Oggetto: Valutazione di Impatto Ambientale ai sensi dell'art. 23 del D. Lgs. n. 152/06 e s.m.i. per il rilascio del provvedimento unico ai sensi dell'art 27-bis. D.Lgs. 152/06 e s.m.i. Progetto "Ampliamento discarica per inerti in Comune di Maggiore". Proponente: Savoini GMC S.r.l. Esame integrazioni spontanee Aprile 2024. Trasmissione contributo tecnico-scientifico.

**Istruttoria Provinciale per la Valutazione di Impatto Ambientale
 ai sensi degli art. 23 e 27bis del D. Lgs. 152/06 e s.m.i.**

Esame integrazioni spontanee Aprile 2024

Progetto: “Ampliamento discarica per inerti in Comune di Maggiora”

Fig.6– Cartografia di sintesi degli interventi di compensazione-interventi di miglioramento forestale (Elaborato 5 PROG-Recupero Ambientale e Opere di Mitigazione e Compensazione, pag.35)

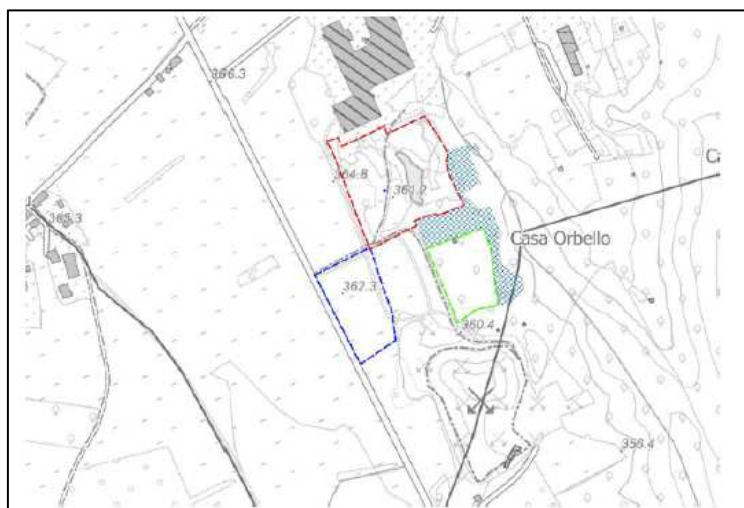
Per quanto riguarda, invece, l’intervento compensativo di miglioramento forestale proposto, i criteri e le modalità di intervento appaiono ben congeniati prevedendo la selezione di piante deperienti, stroncate e di scarsa vigoria vegetativa e il rilascio di piante che presentano delle cavità con probabili habitat ricercati dalla fauna selvatica.
